1#楼一层平面图 变更前

1#楼一层平面图 变更后

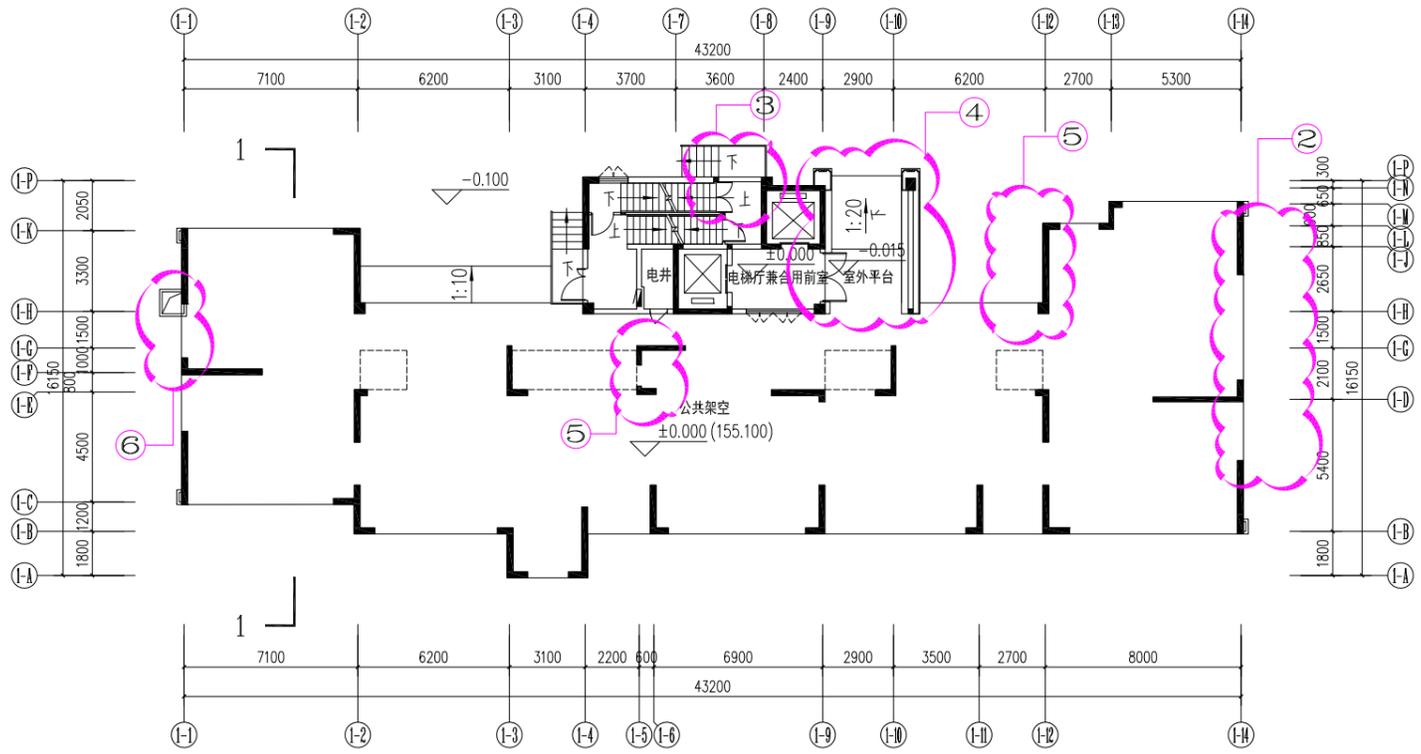
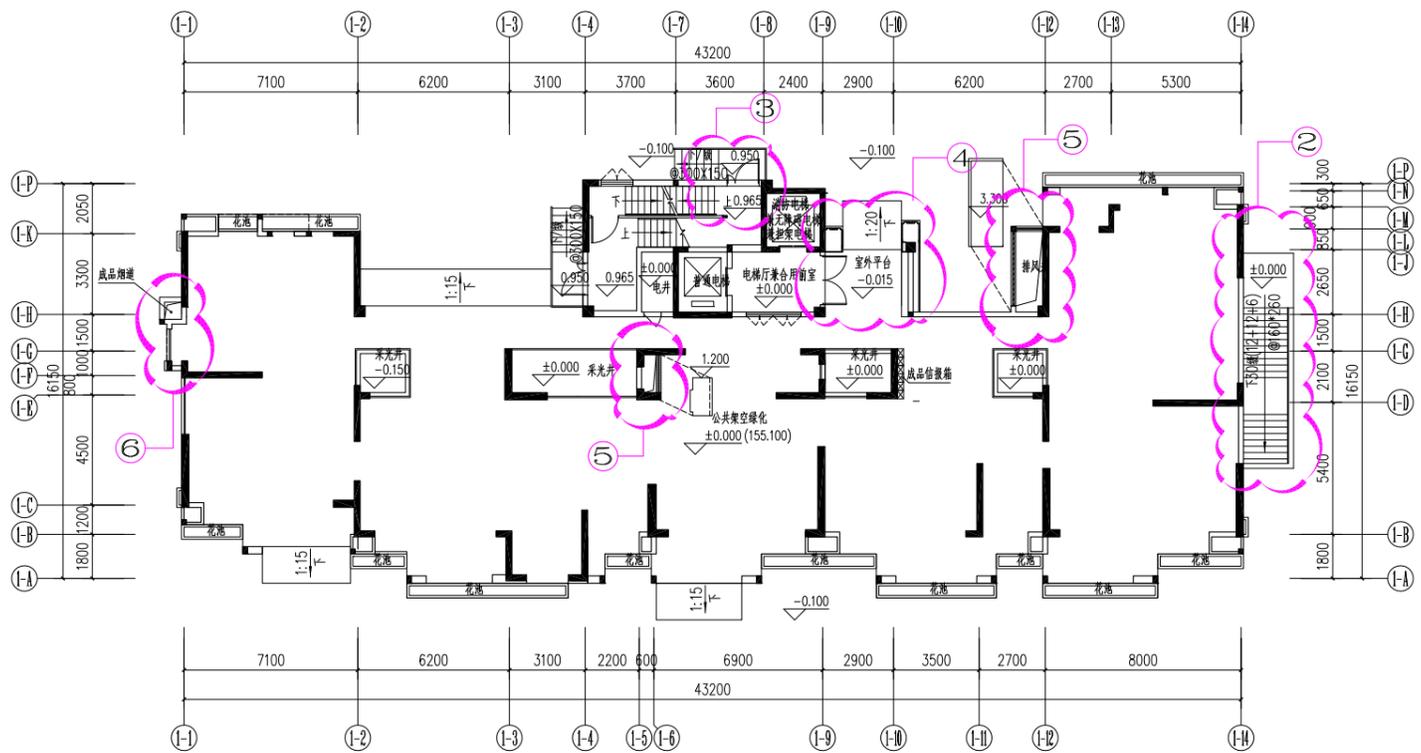
- 1: 优化增设花池及造型构件
- 2: 1-14轴交1-G轴增设露天楼梯
- 3: 1-P轴交1-7轴与1-8轴之间的疏散门位置调整
- 4: 1-9至1-10轴交1-J轴入口造型构件调整
- 5: 1-6轴交1-F轴、1-12轴交1-J轴增设排风井
- 6: 1-1轴交1-G轴的空调机位的上部造型延续到一层
- 7: 结构柱局部微调

1#楼二至二十七层平面图 变更后

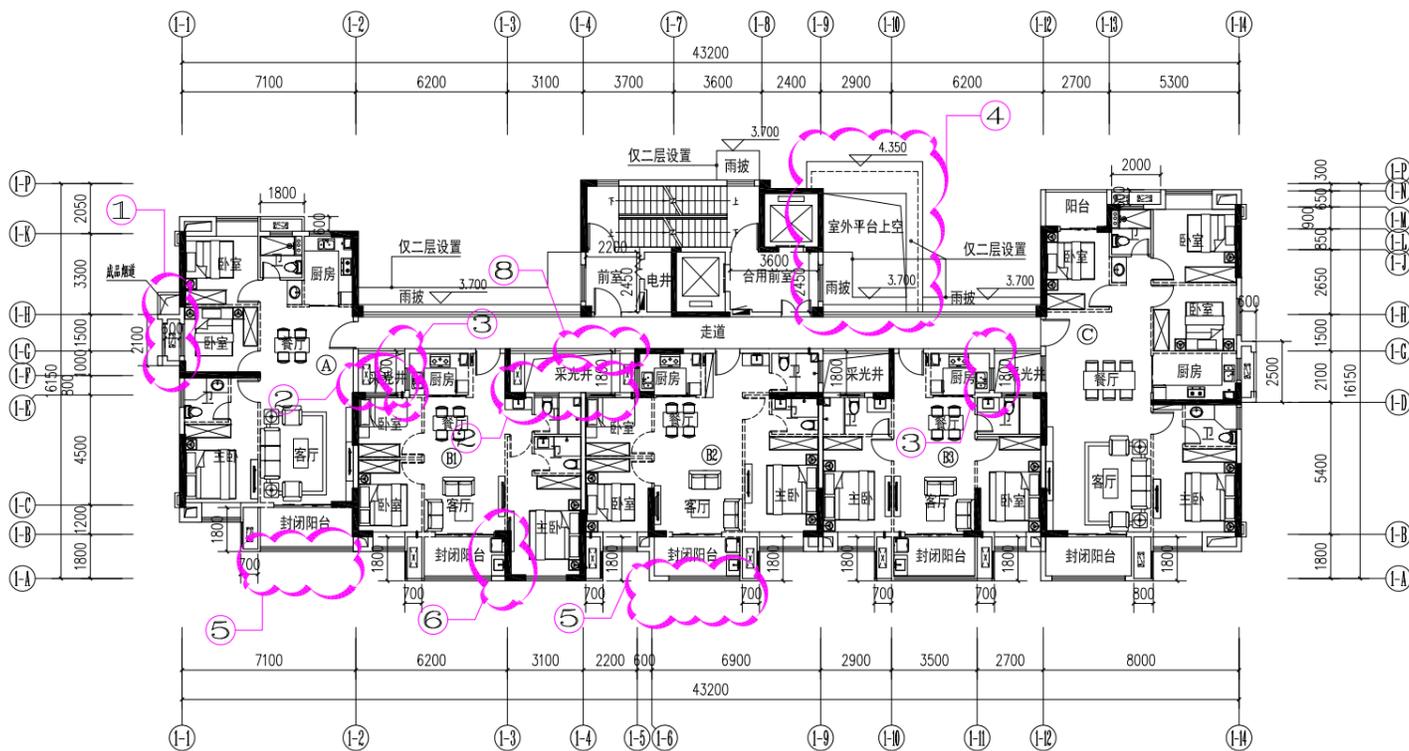
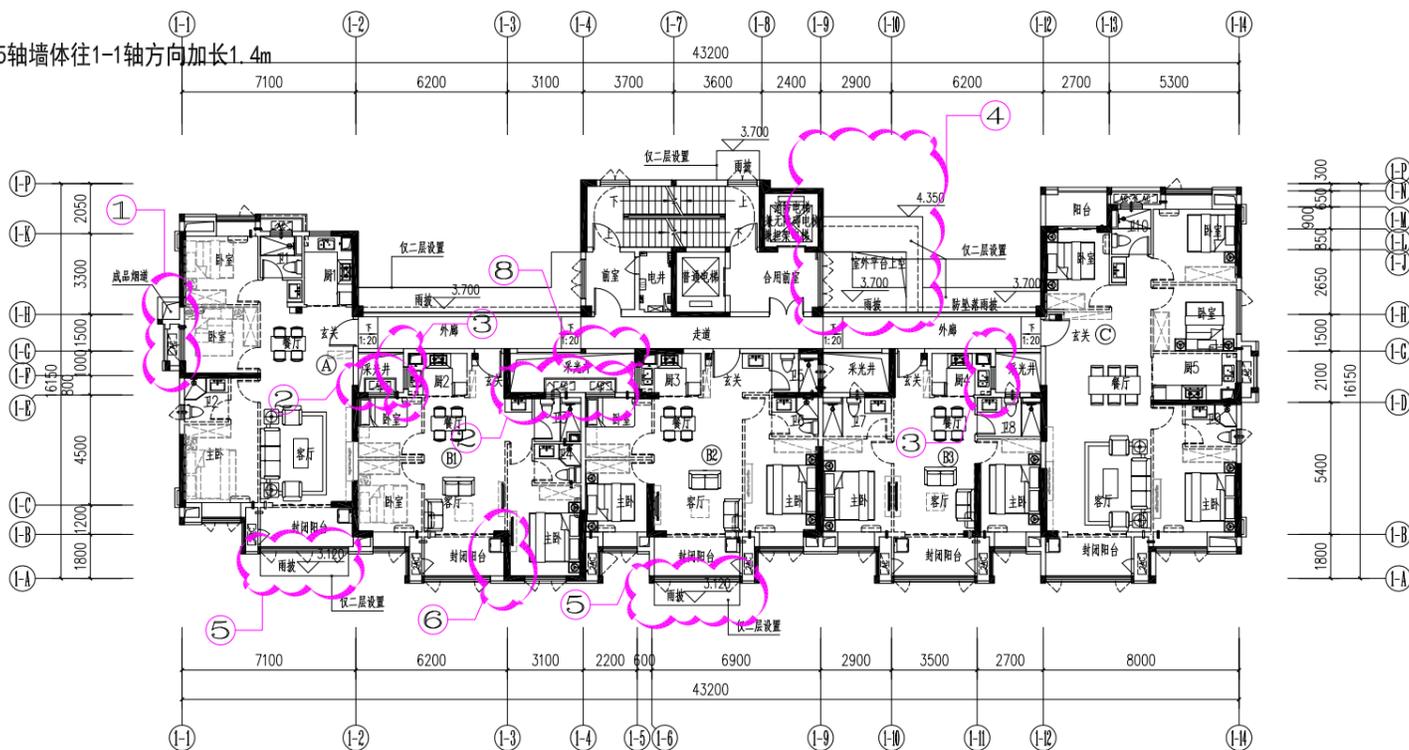
- 1:1-1轴交1-G轴空调机位、成品烟道外轮廓调整
- B1、B2户型采光井处空调机位位置修改
- 1-2至1-3轴交1-E至1-G轴厨房墙体向1-2轴移动0.05m, 1-G轴交1-11至1-12轴厨房墙体向1-12轴移动0.05m
- 2层1-9至1-10轴交1-L轴造型调整
- 2层1-2轴、1-6轴交1-A轴增设雨披
- 1-3轴交1-A与1-B轴之间的阳台东侧剪力墙左移0.05m
- 结构柱局部微调
- 1-G轴交1-4~1-5轴墙体往1-1轴方向加长1.4m

2#楼一层平面图 变更后

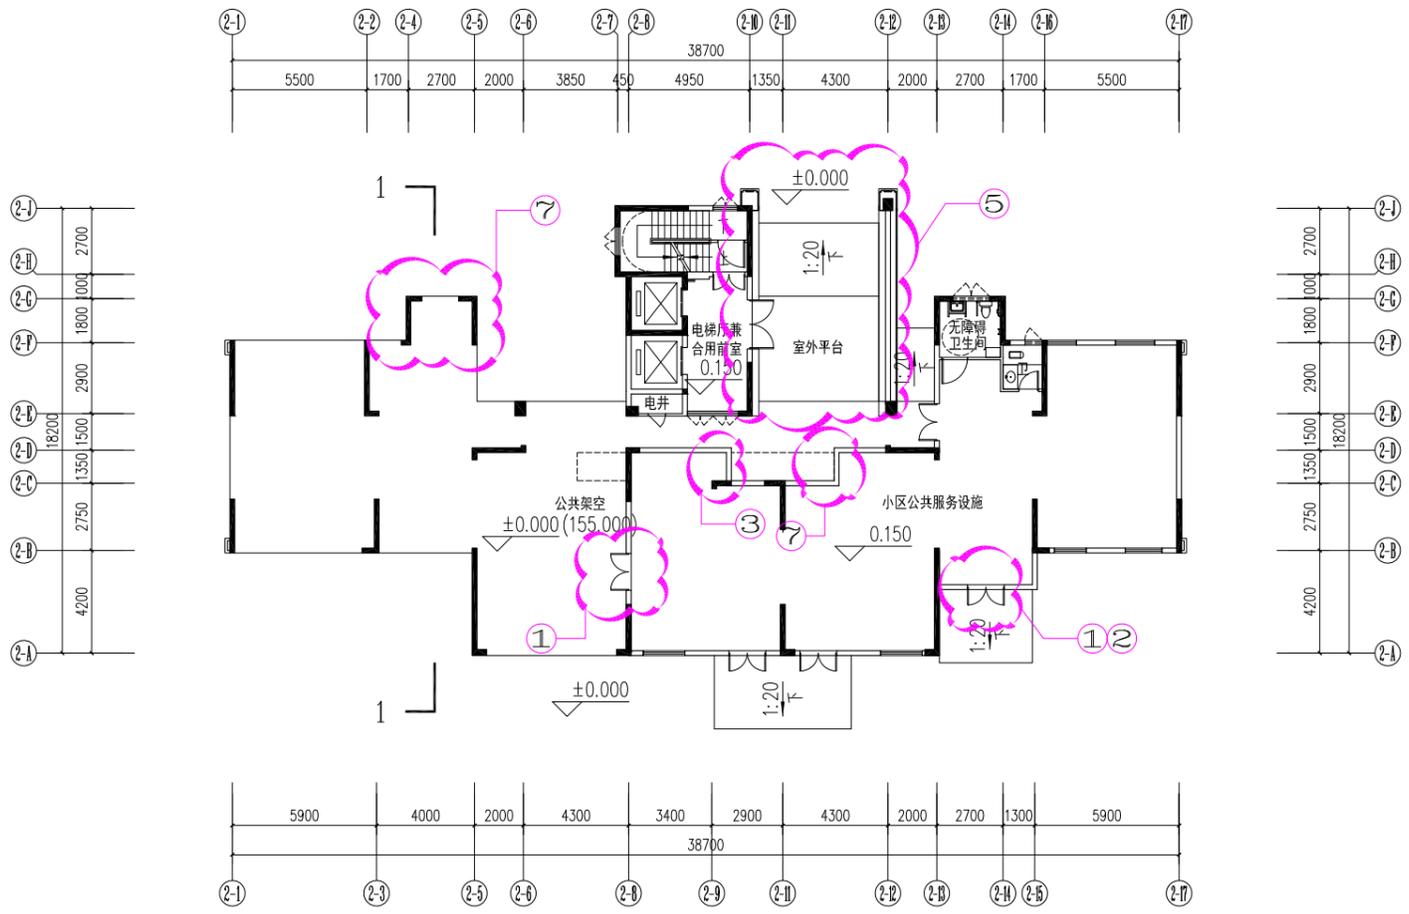
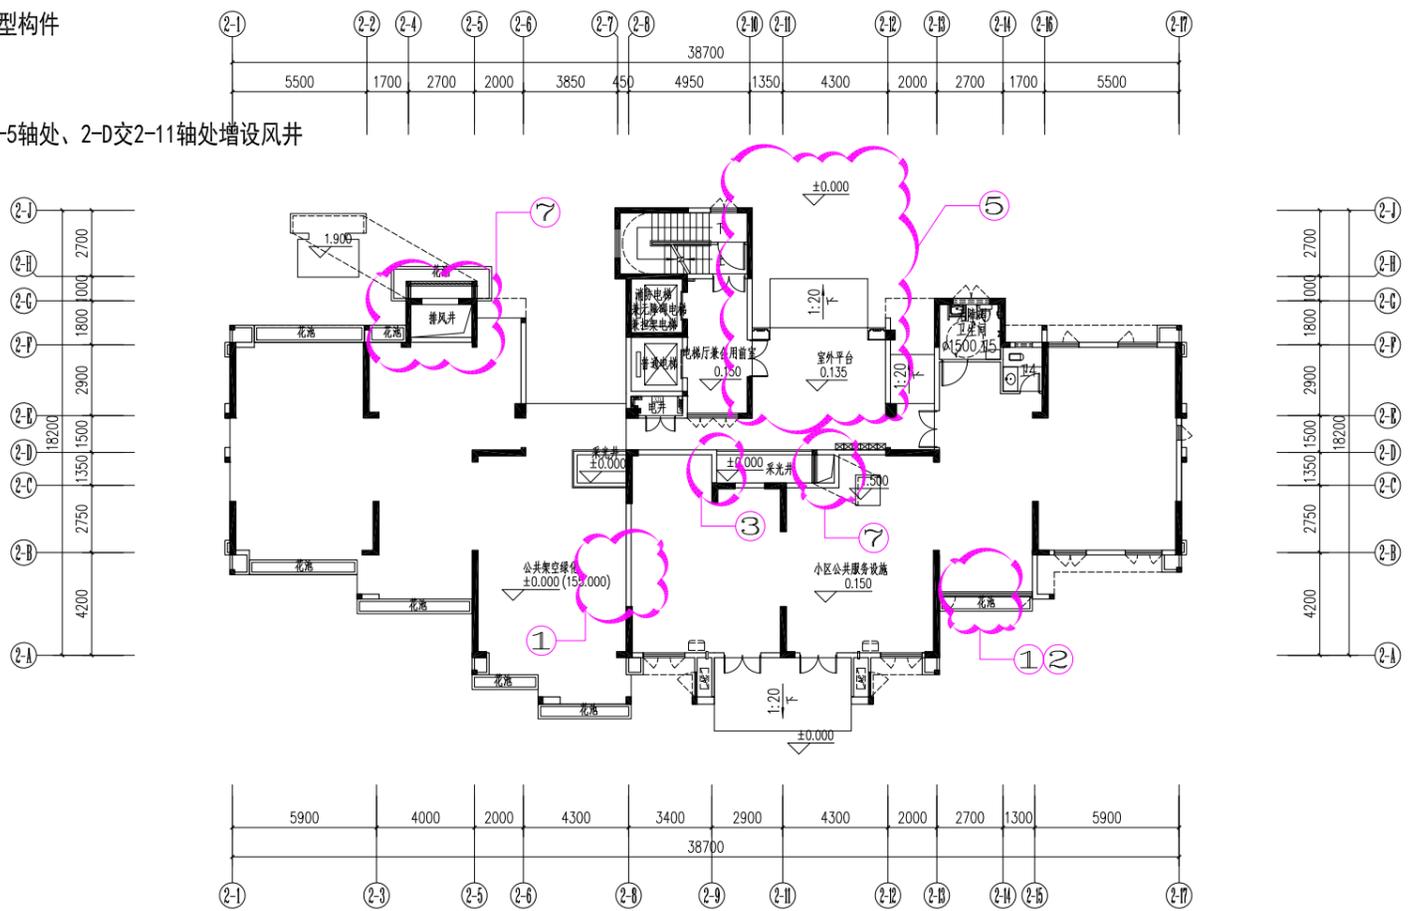
1: 2-8交2-C轴、2-A~2-B交2-13~2-15轴墙体开门取消

2: 2-A~2-B交2-13~2-15轴墙体往2-A轴方向位移0.2m

3: 2-8交2-C轴墙体往2-1轴方向位移0.6m

4: 优化增设花池及造型构件

5: 入口造型构件内退

6: 结构柱局部微调

7: 2-F~2-H交2-4~2-5轴处、2-D交2-11轴处增设风井

2#楼二层平面图 变更后

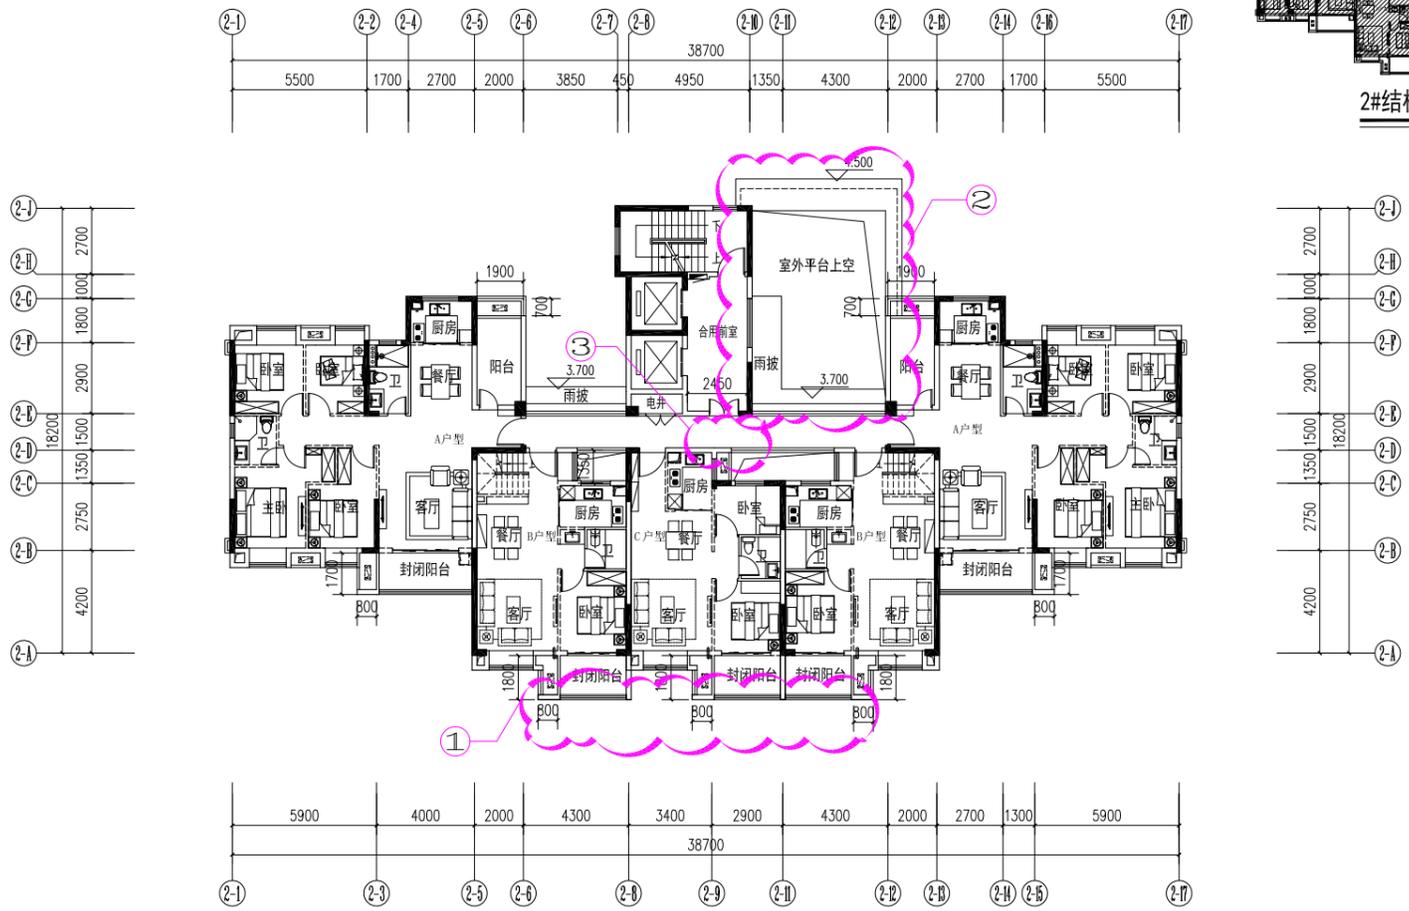
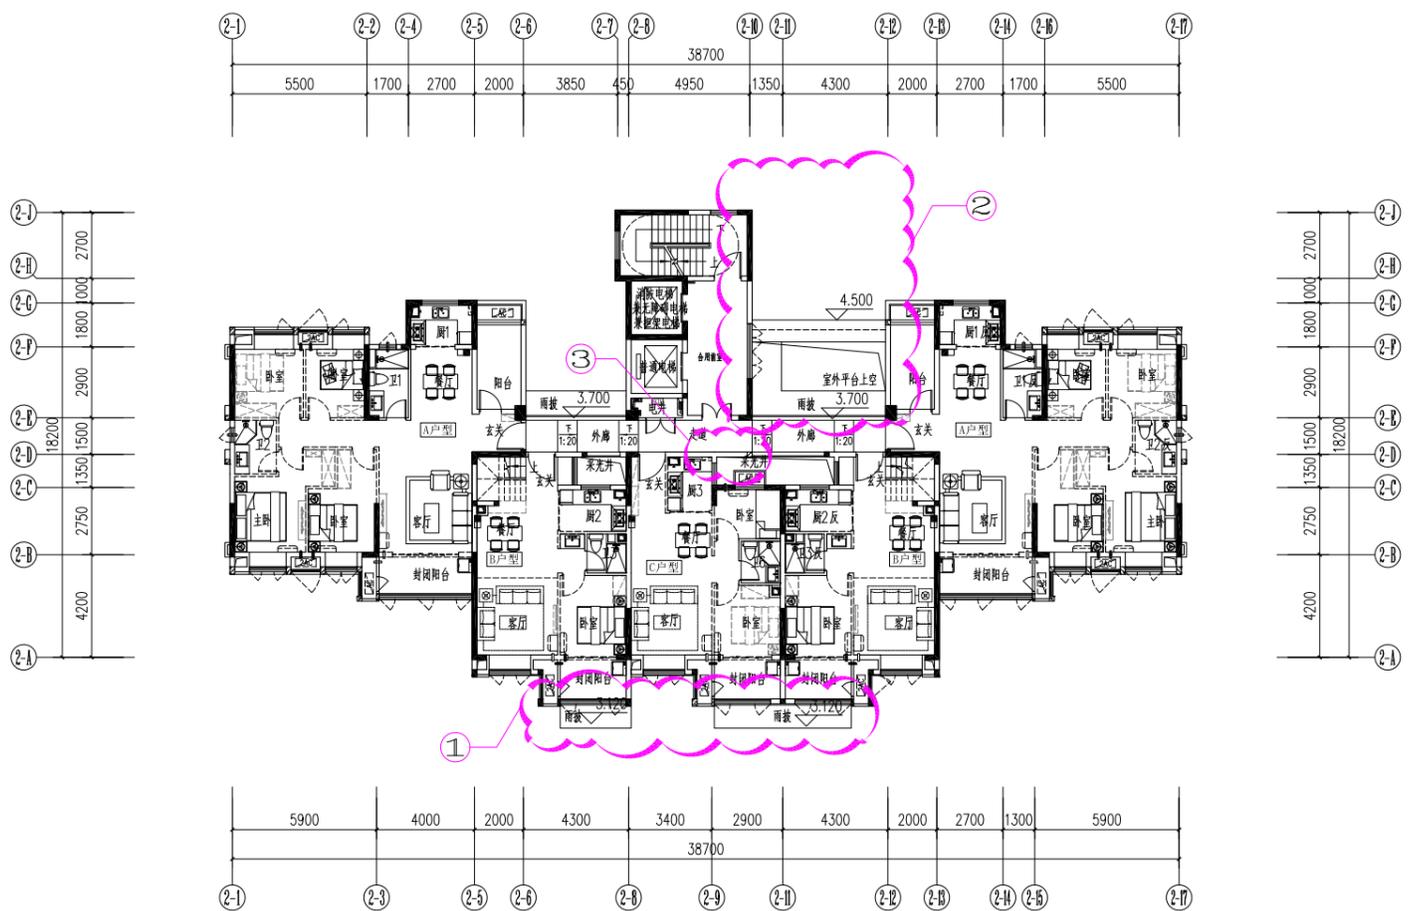
- 1:2-A交2-6~2-12轴封闭阳台外增设雨披
- 2:入口造型构件内退
- 3:2-D轴交2-9~2-10轴墙体往2-17轴方向加长0.85m, 3-16层相应变更
- 4:结构柱局部微调
